## 改善箇所説明図

外観図

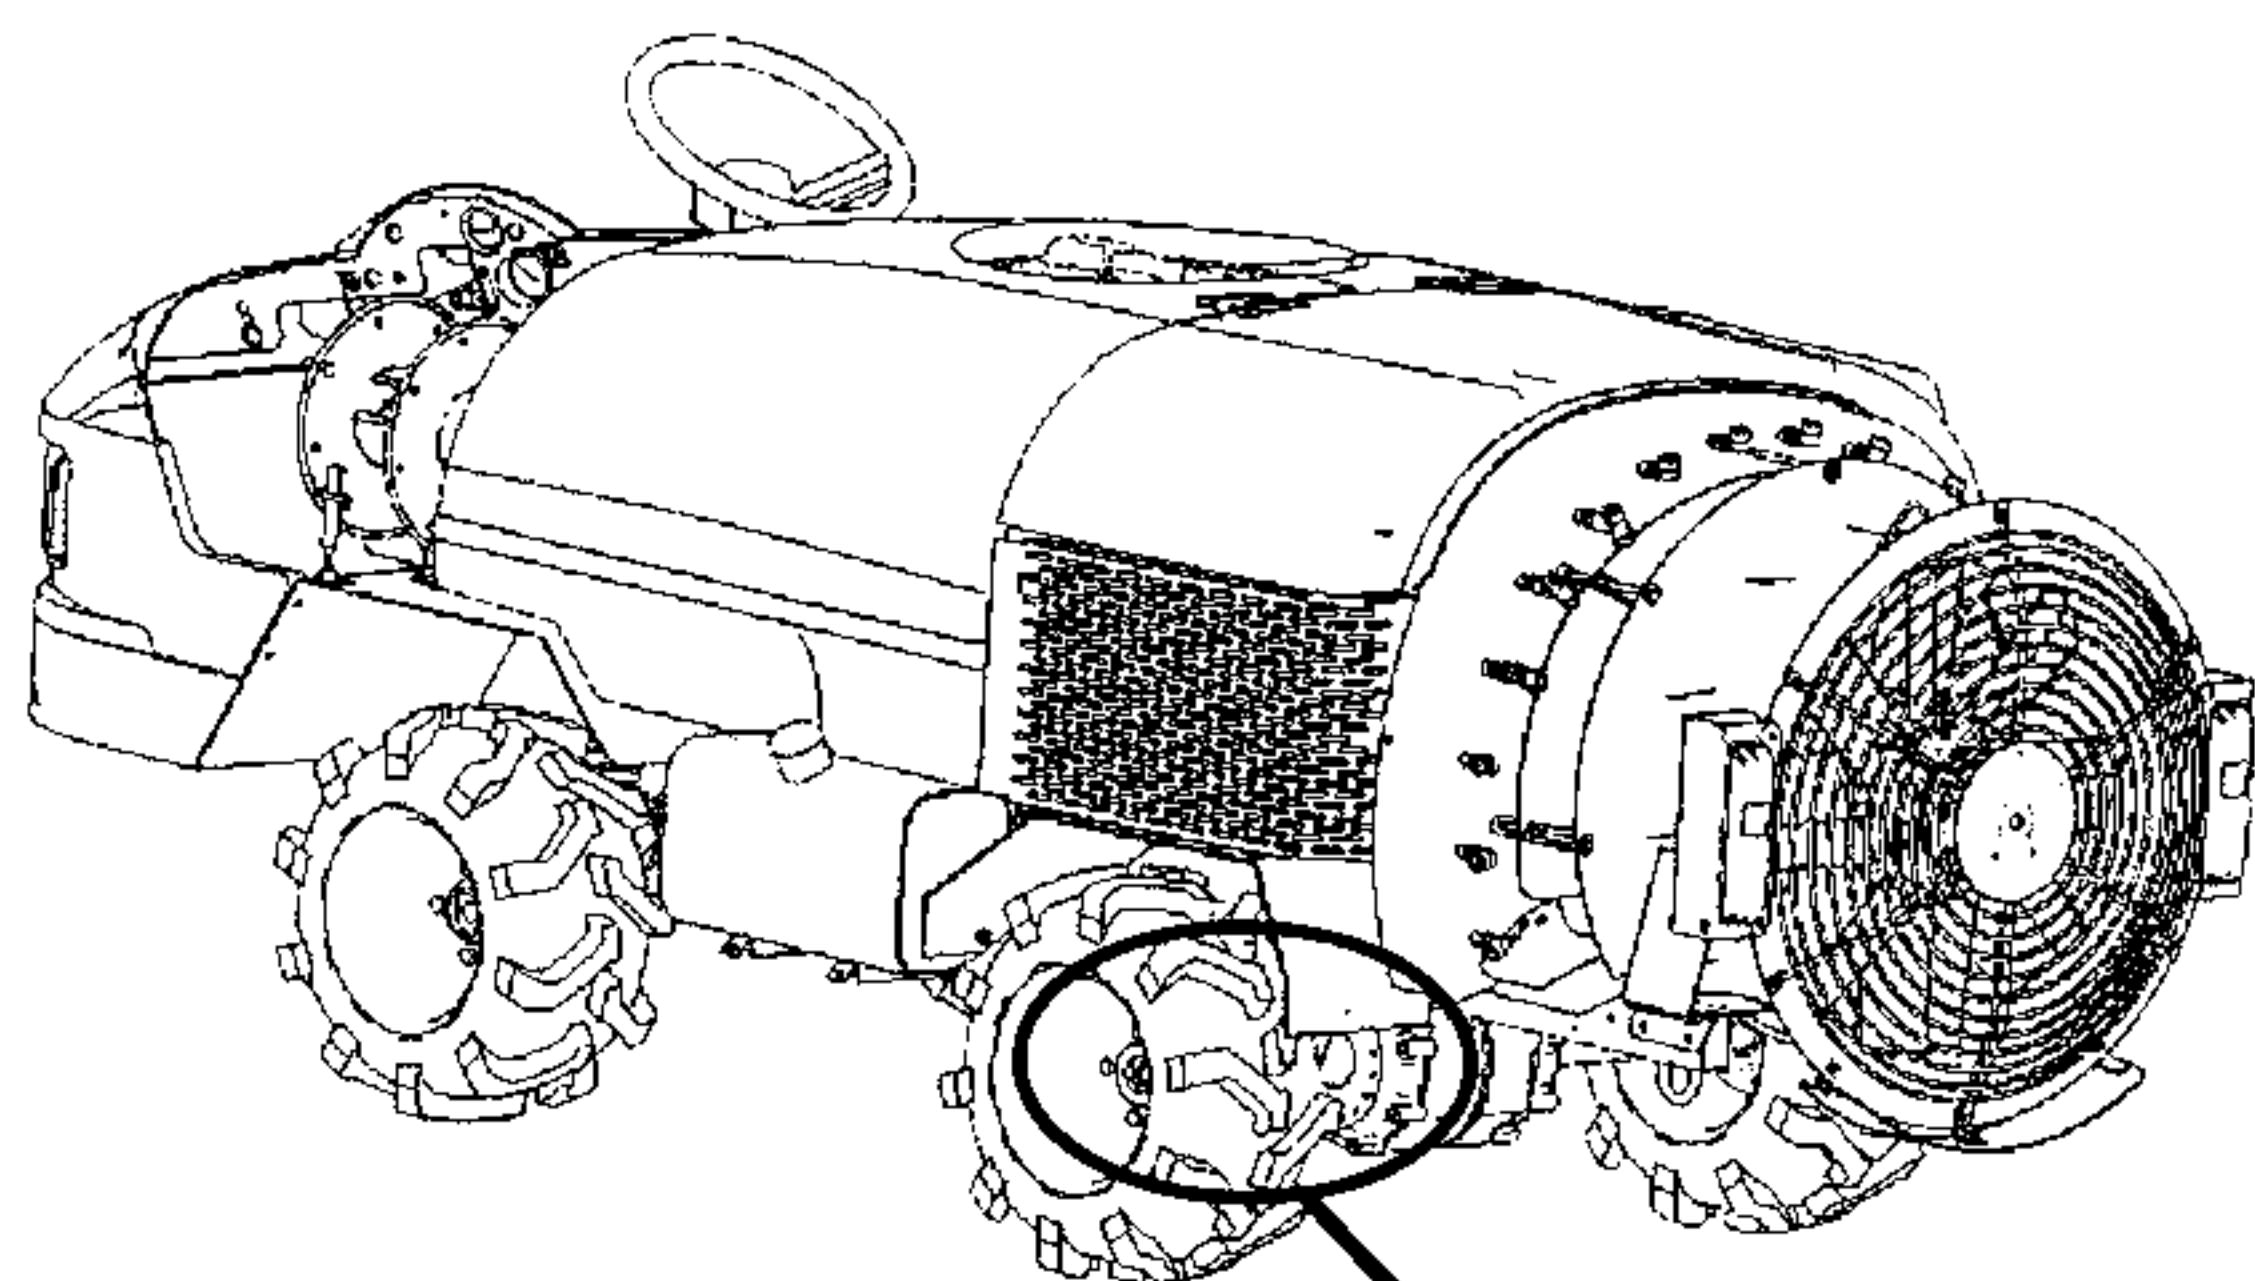
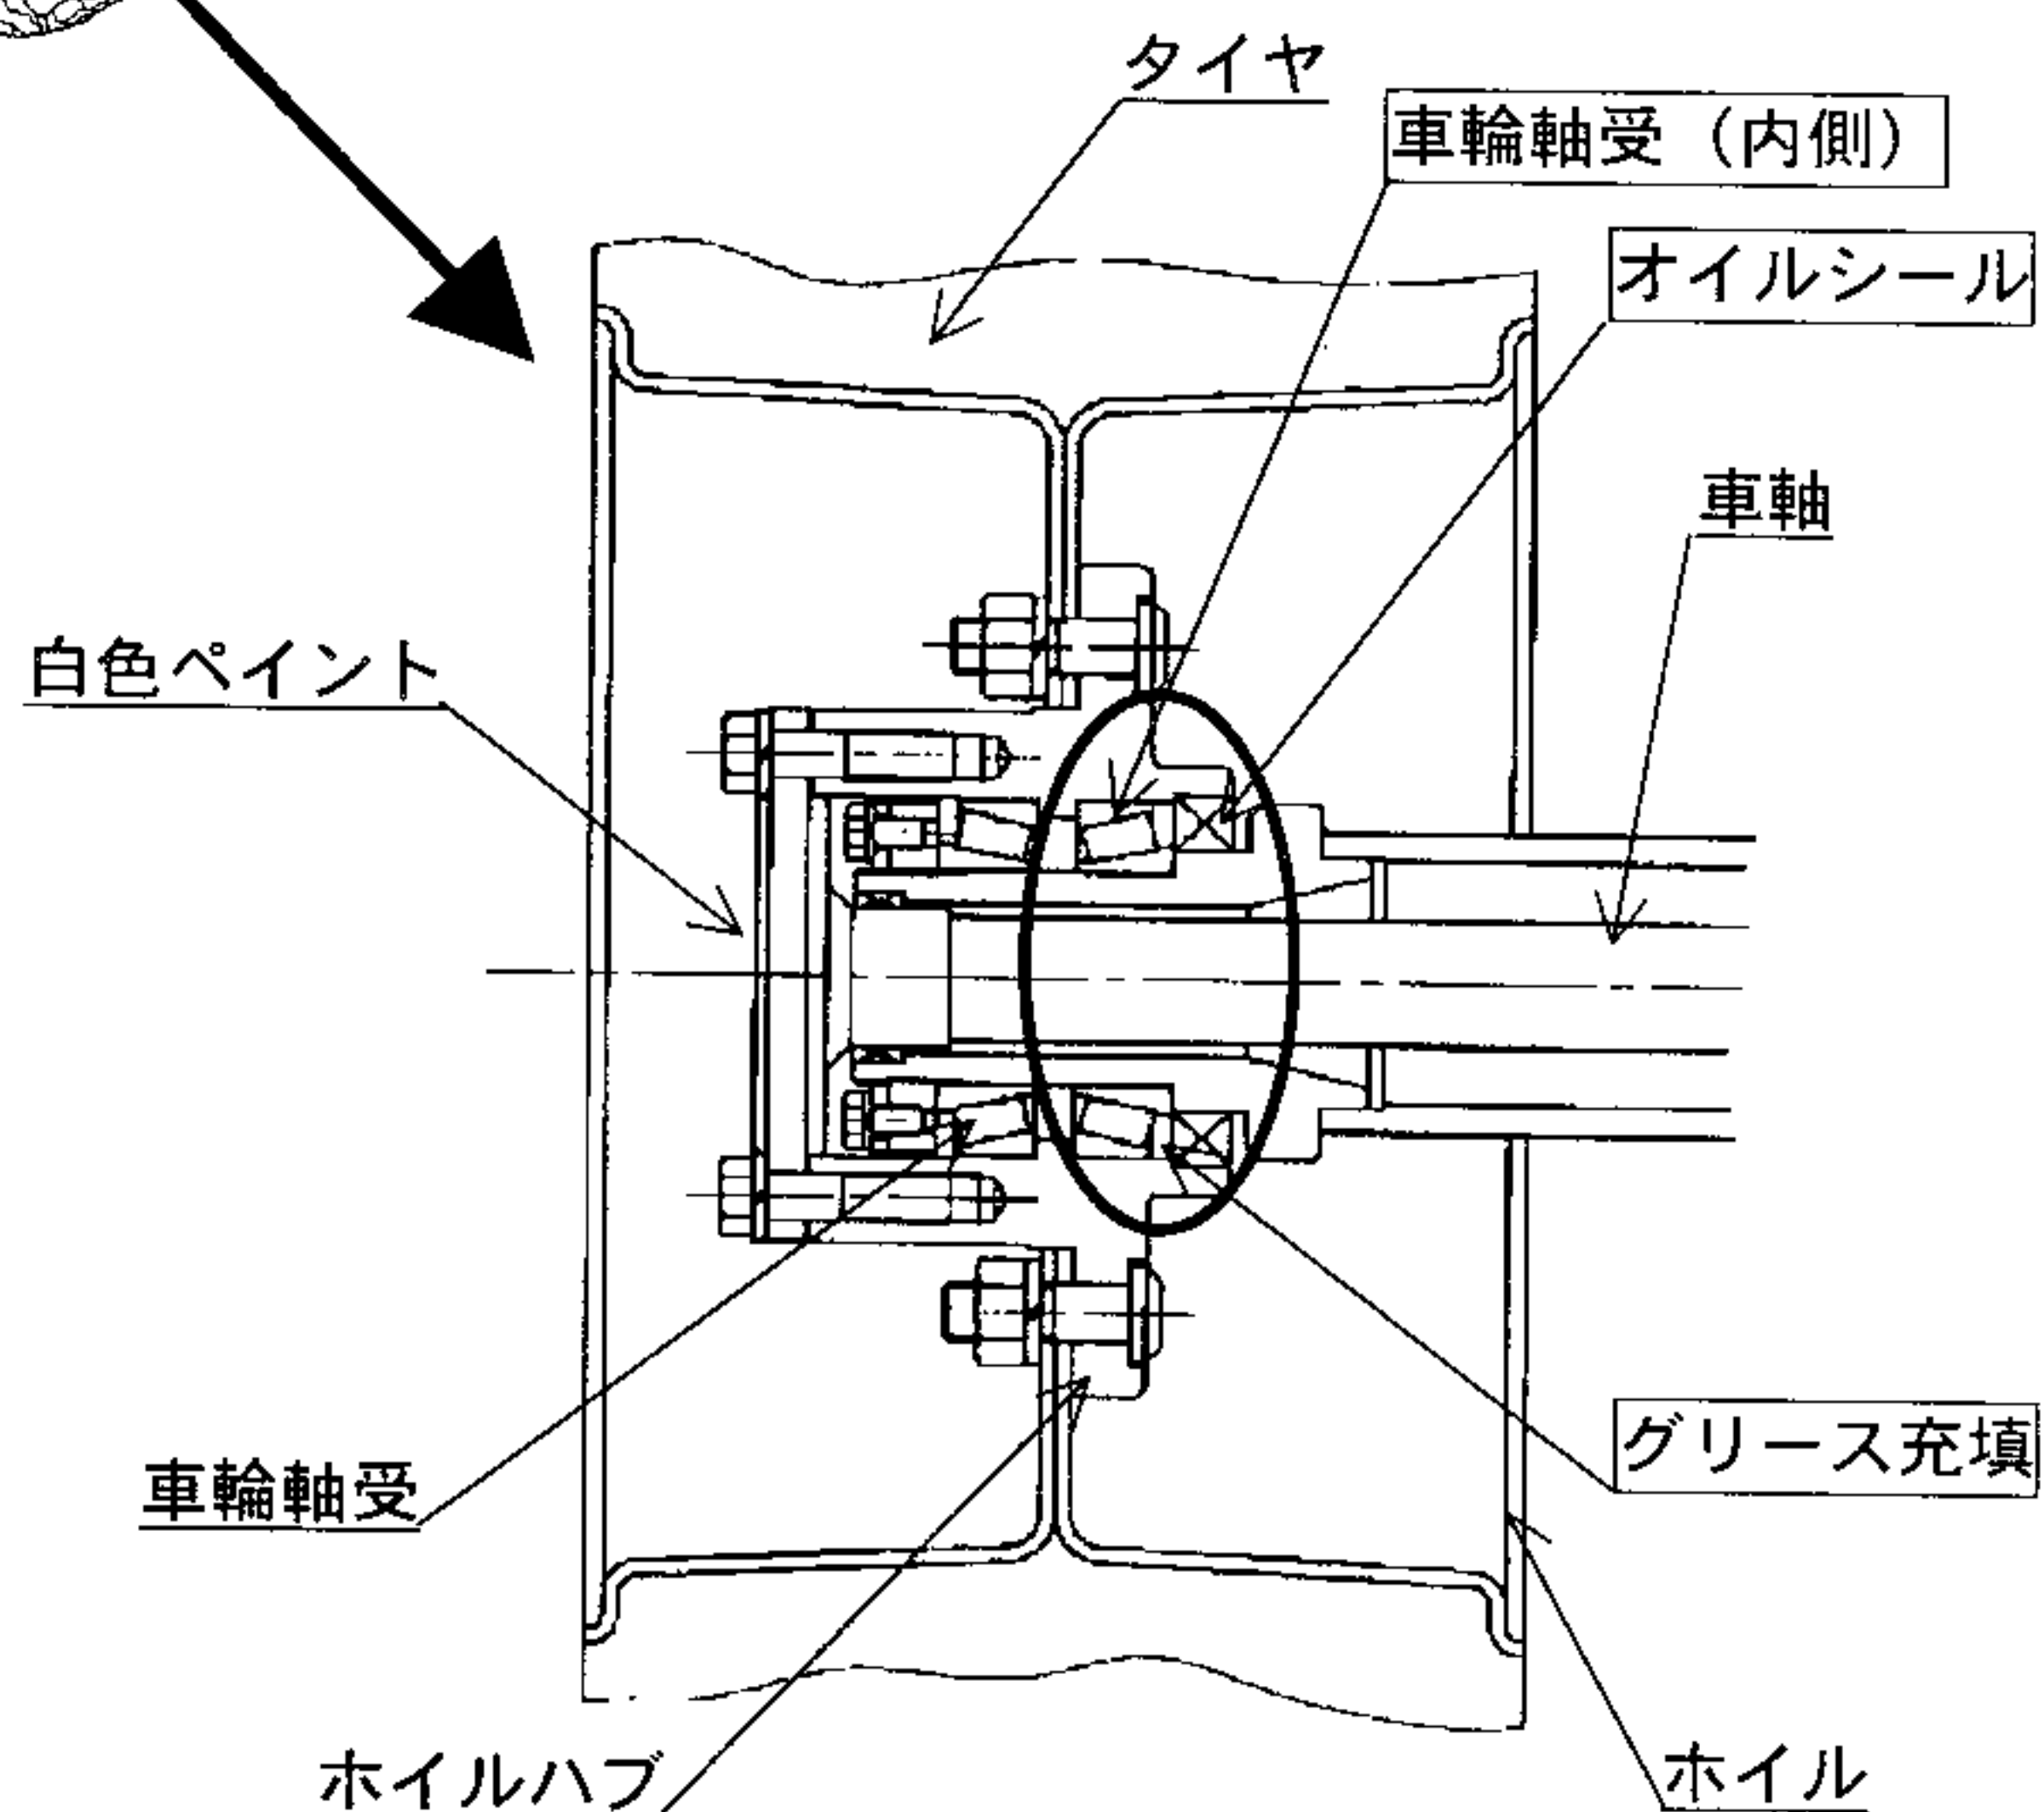
走行装置において、後輪軸受の一部に潤滑用グリースが充填されていないものがあるため、走行時に当該軸受が発熱して異音が発生し、そのままの状態で使用を続けると、軸受が破損し、最悪の場合、走行不能に至るおそれがある。

対象車全車両を分解点検し、グリースの充填のないものは、内側部の車輪軸受及びオイルシールを新品に交換して、適正量のグリースを充填する。  
改善終了後は、識別のために車軸先端に白色ペイントをする。
